東海再処理施設の廃止措置計画変更認可申請対応等について

令和5年4月19日  
再処理廃止措置技術開発センター

## クリプトン回収技術開発施設 空気圧縮機自動切換え機能追加について

焼却施設における空気圧縮機の更新について

図-2 空気圧縮機 自動切換え機能追加 概要図

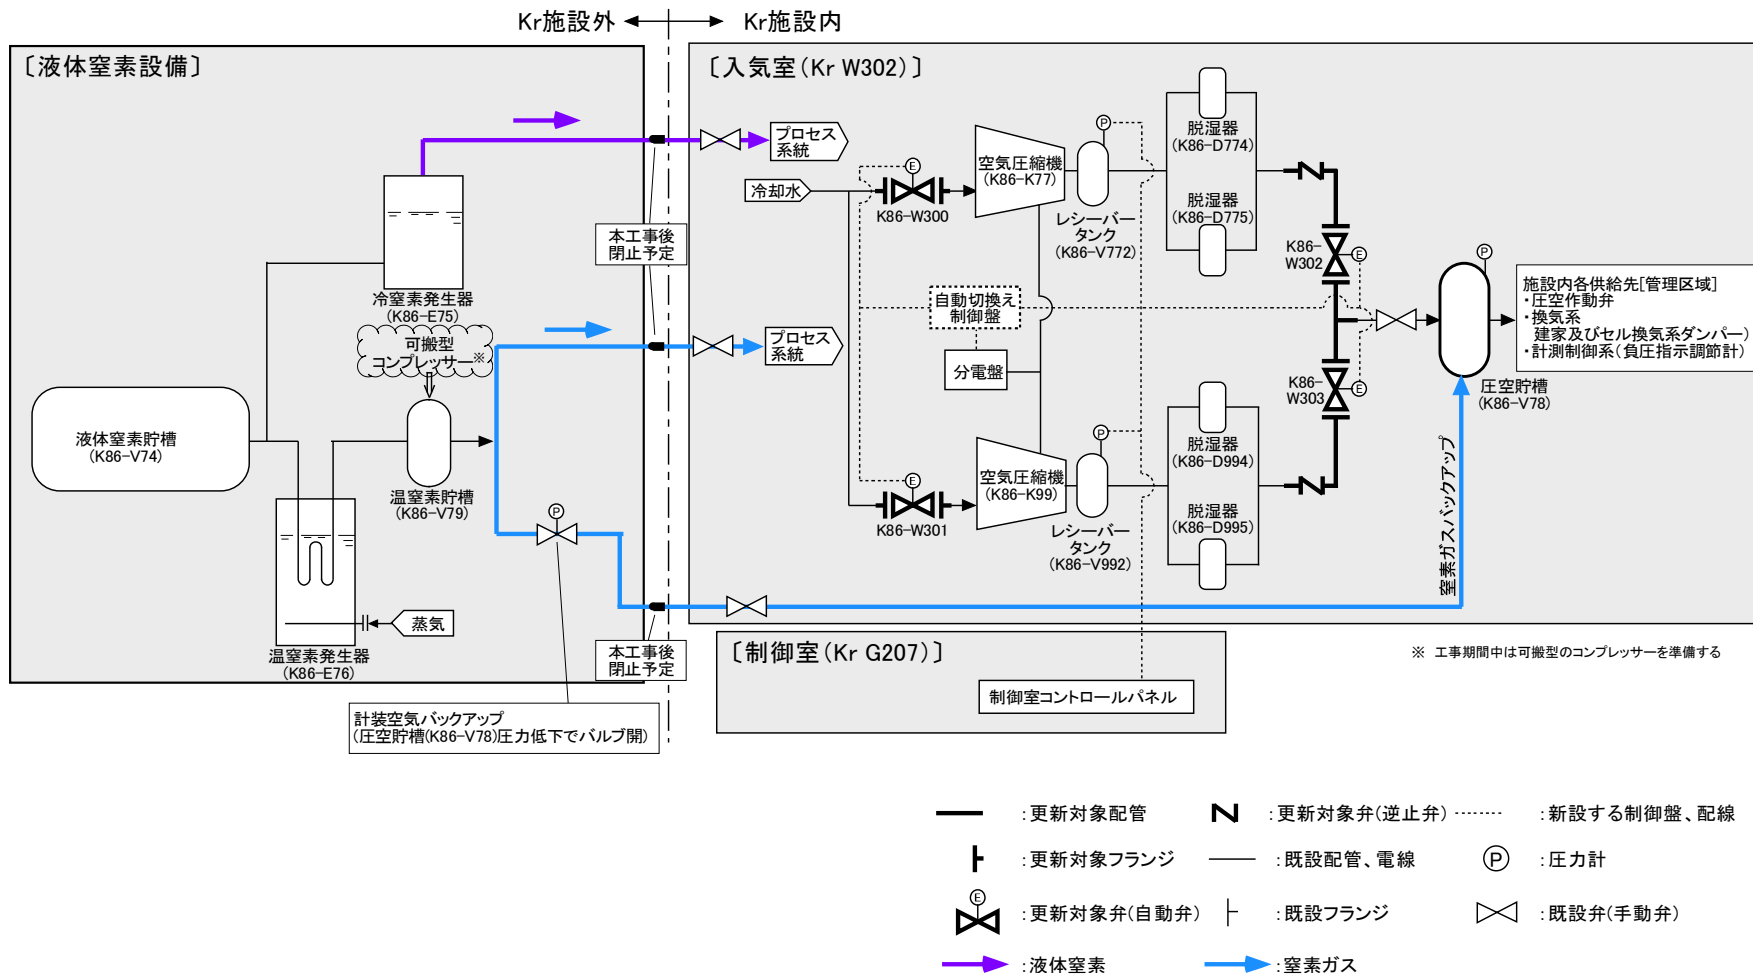
### 3. 工事の概要（図-2、図-3 参照）

Kr 施設 入気室（W302）には空気圧縮機、冷却水系の手動弁、圧空供給系の手動弁が設置されている（いずれも耐震分類はC類）。

当該室に自動切換え制御盤を設置し、空気圧縮機に関連する冷却水系、圧空供給系の手動弁を自動弁に変更するとともに、配管類を一部更新する。圧縮空気設備の設計条件を表-1、自動切換え制御盤の仕様を表-2 に示す。

図-3 (1/3) 計装系統図 (圧縮空気設備)

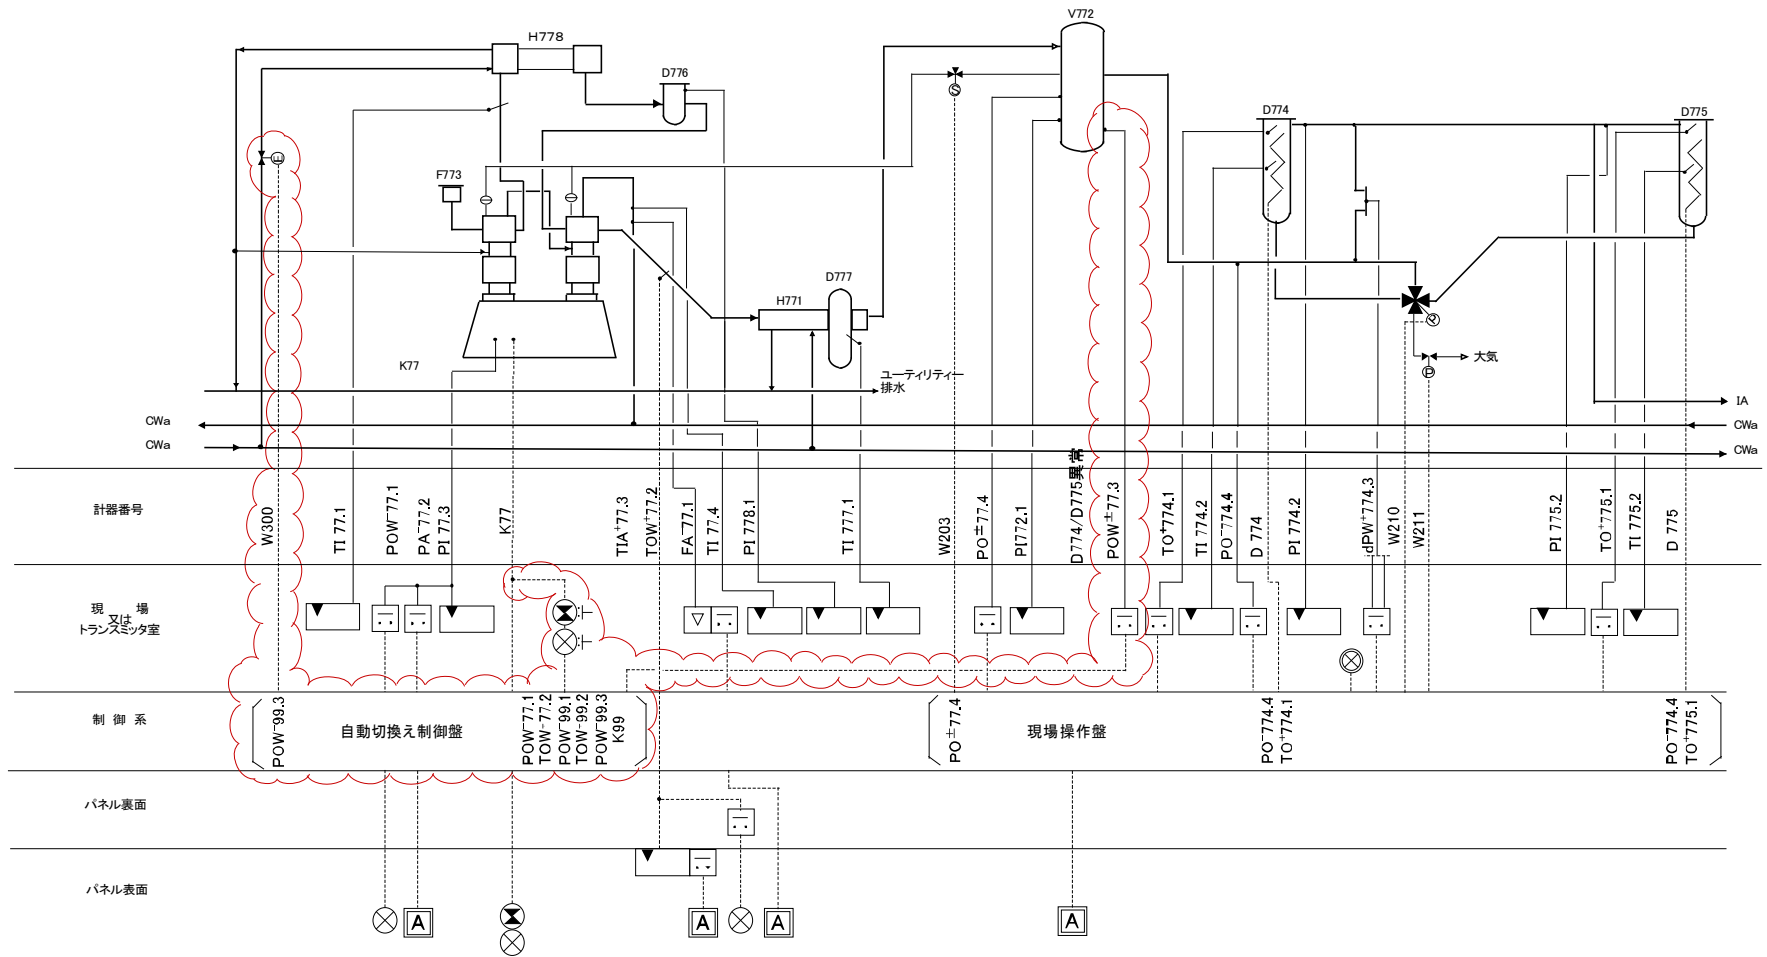
赤枠：今回の追加箇所

図-3 (2/3) 計装系統図 (圧縮空気設備)

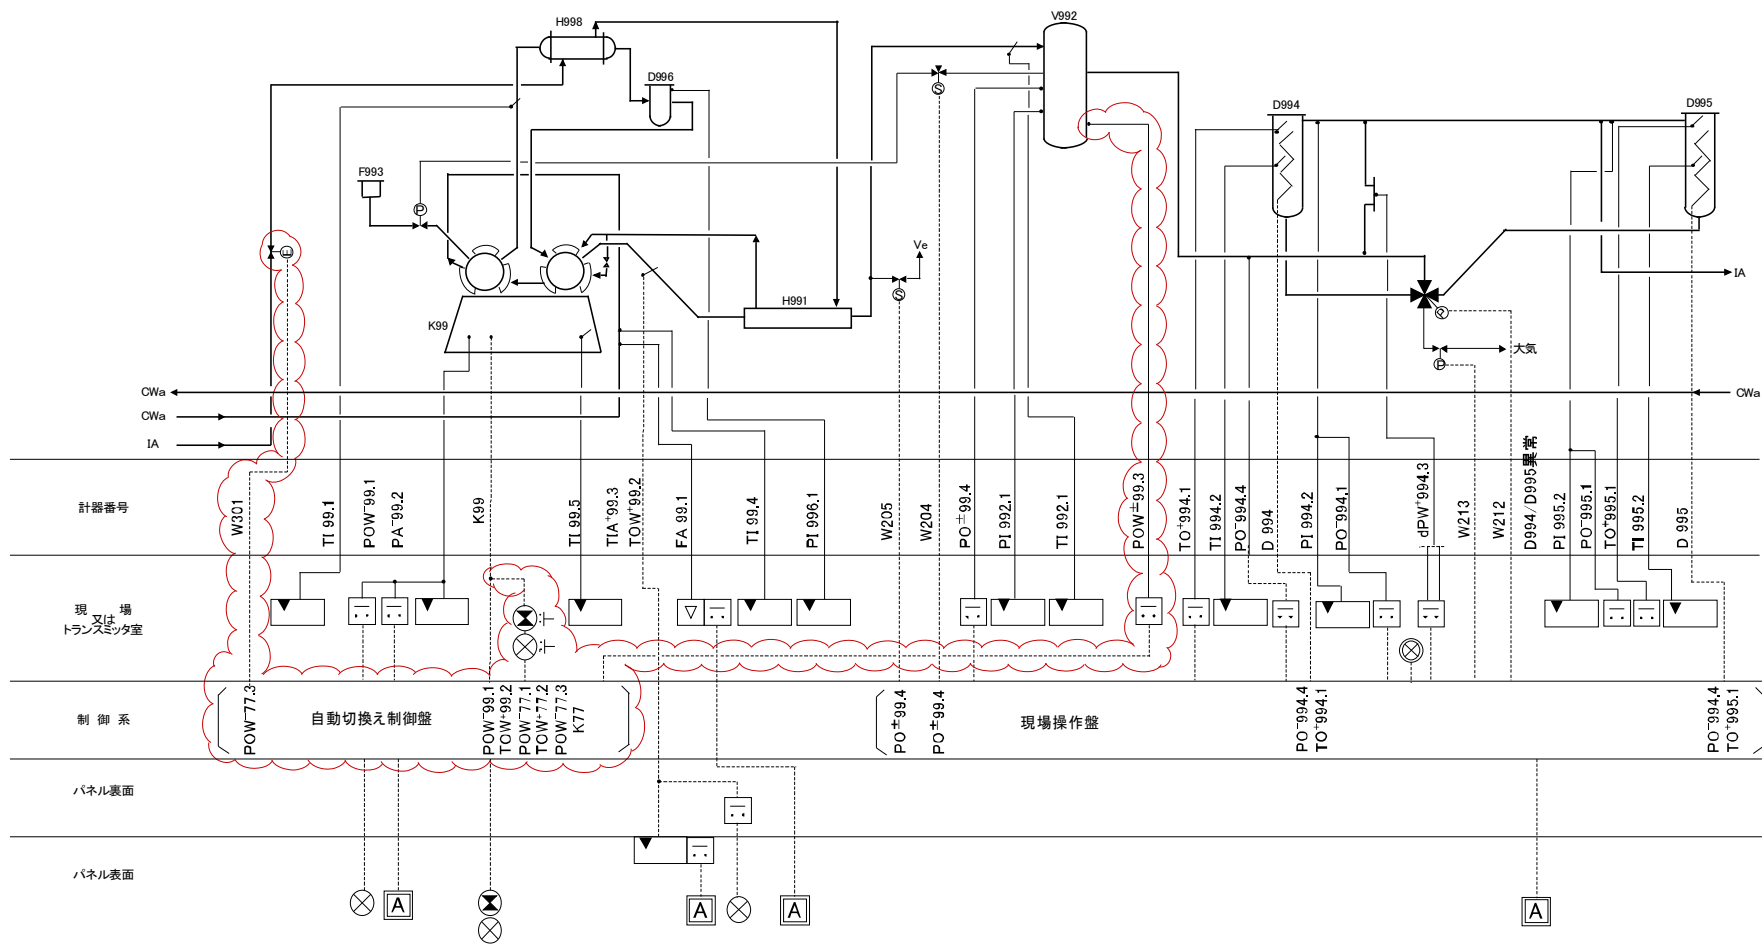
赤枠：今回の追加箇所

図-3 (3/3) 計装系統図 (圧縮空気設備)

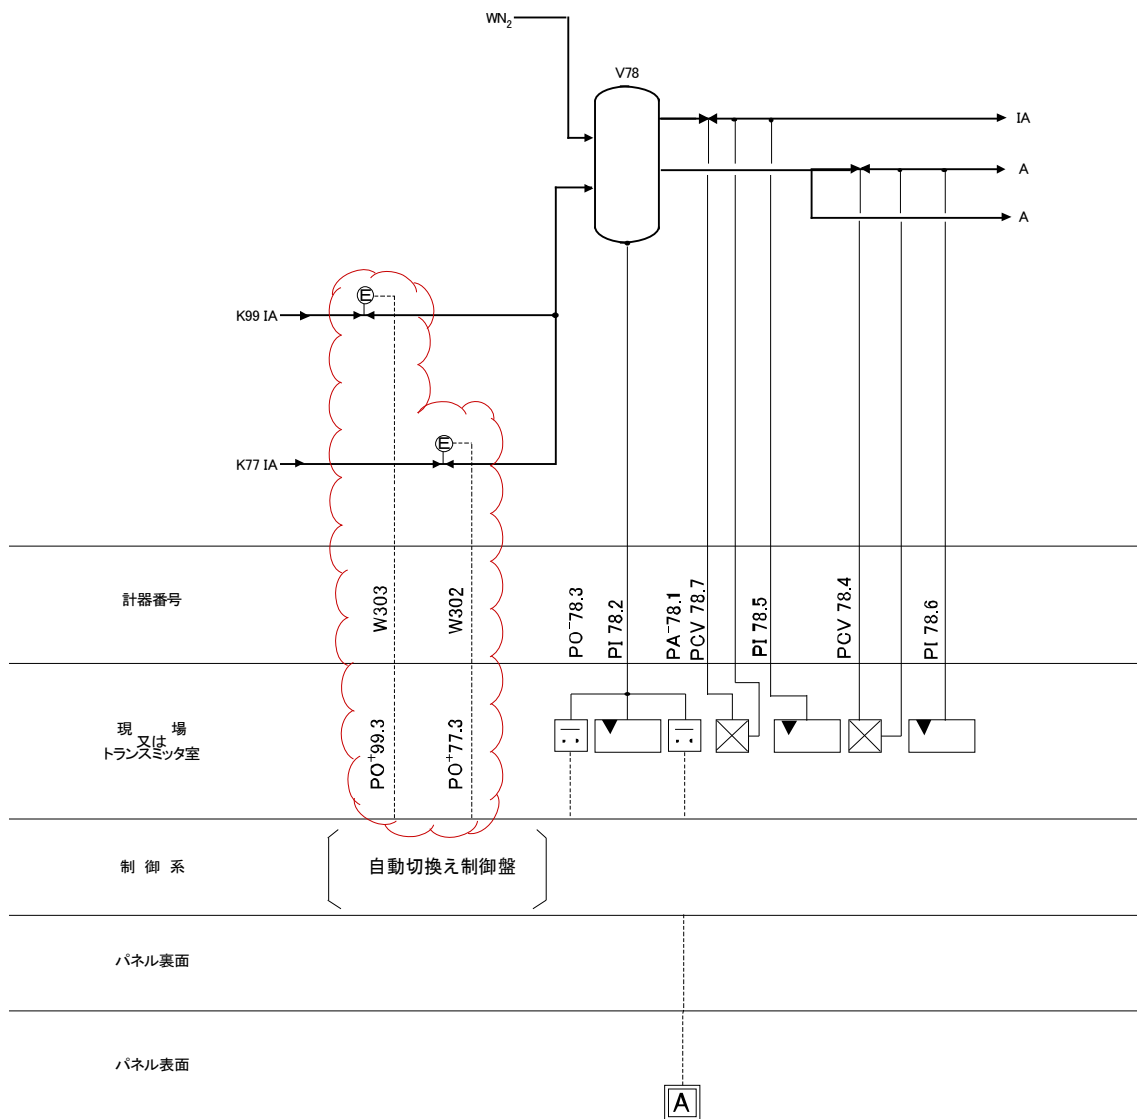
赤枠：今回の追加箇所

別図—1 焼却施設 圧空設備系統図 (概要)

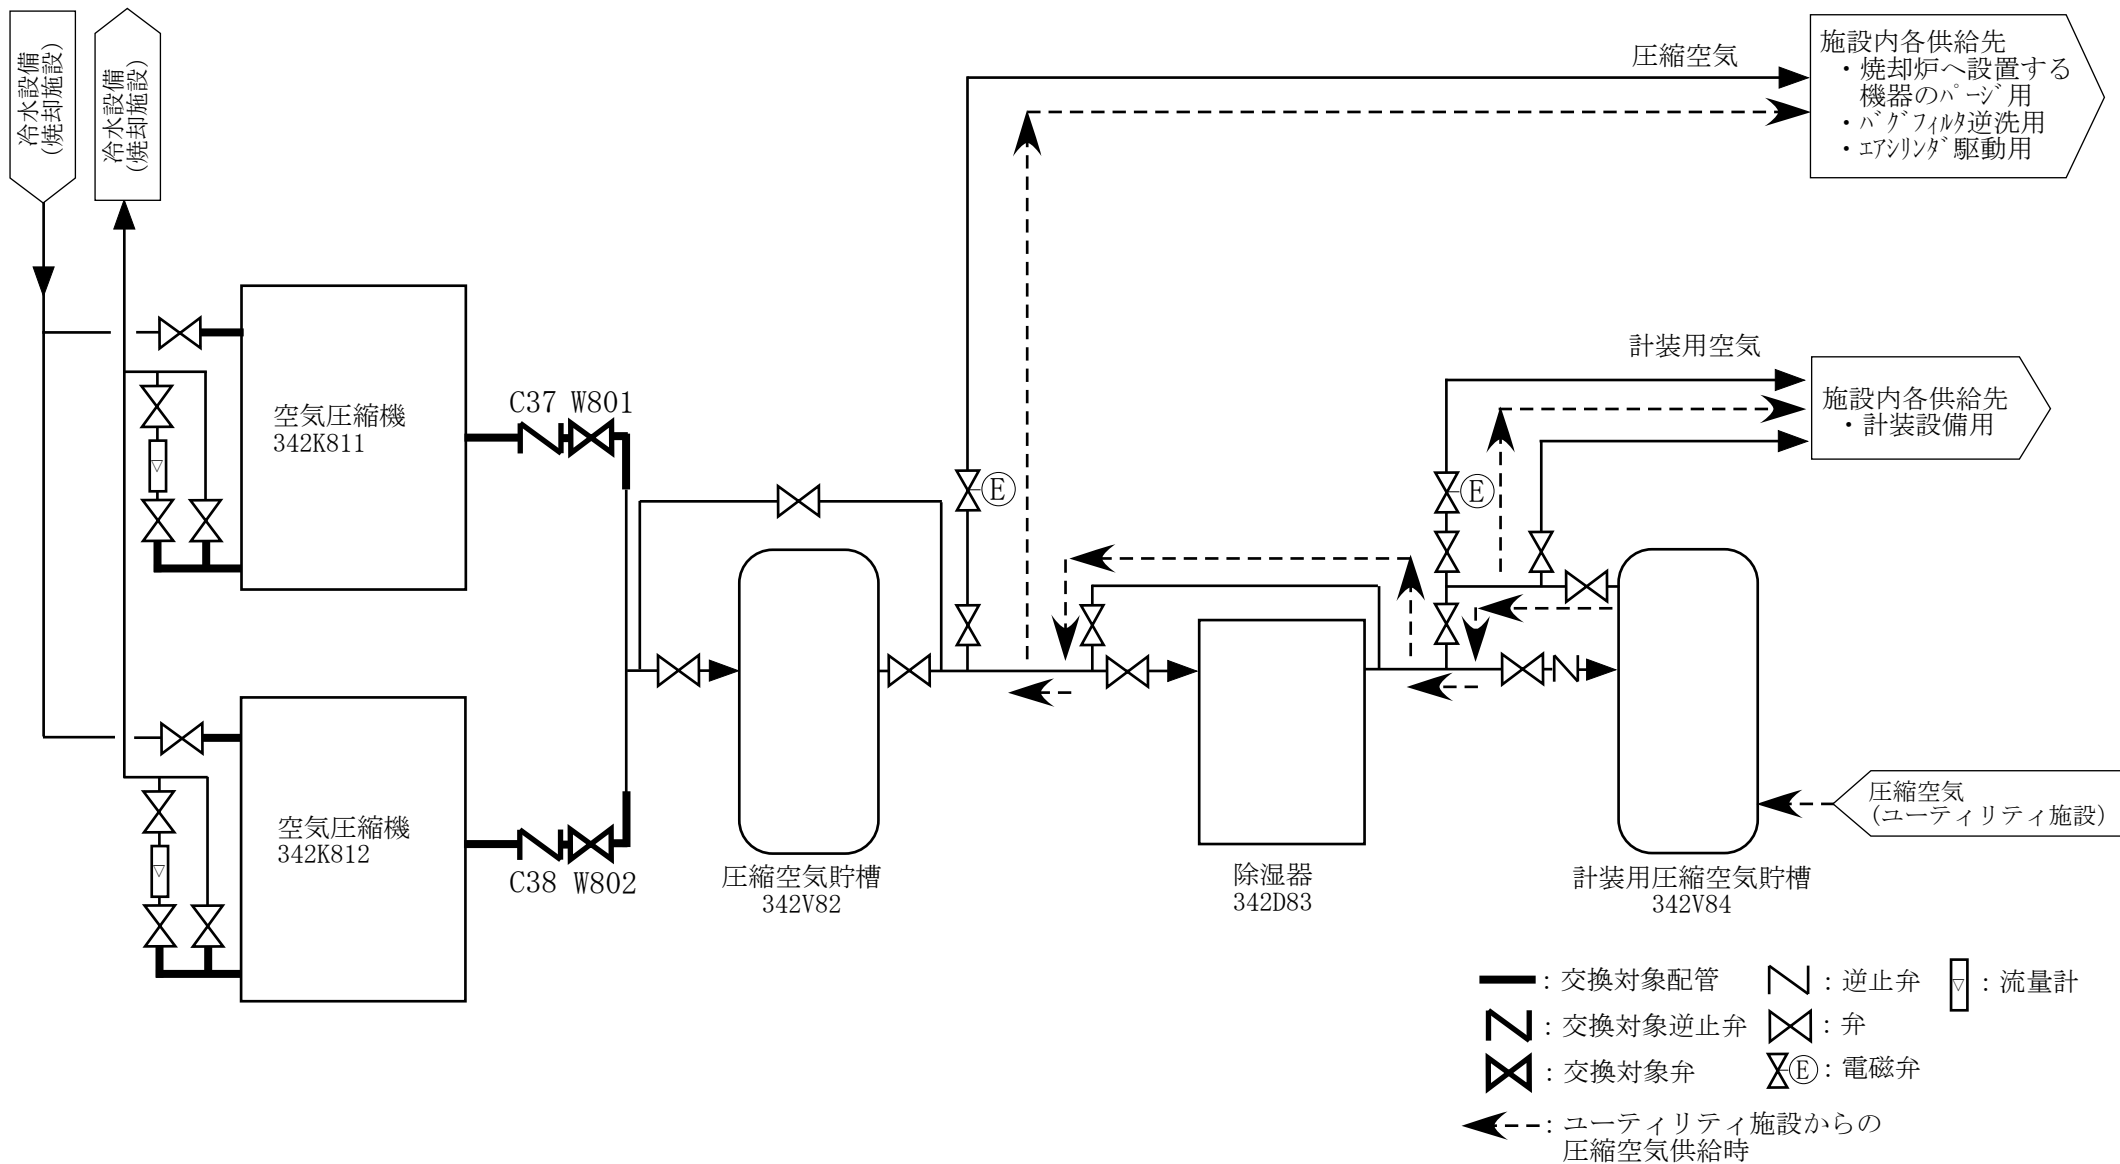
焼却施設に設置されている空気圧縮機（342K811、K812）は、設置後30年以上が経過し、製造メーカーでの部品製造が中止され、定期的な部品交換や故障時の対応が困難な状態となったことから空気圧縮機の更新を計画する。

更新にあたっては、性能維持施設であることから廃止措置計画変更申請を行い、形式、容量等が既設と同等以上の規格品により更新工事を行う。

2. 設備概要（図-1 参照）

焼却施設\*の空気圧縮機は、圧縮空気を製造し、圧縮空気貯槽に貯留したのち、焼却炉に設置する機器のパージ用、バグフィルタの逆洗用、エアシリンダの駆動用及び計装設備用等として、圧縮空気を供給する設備である。
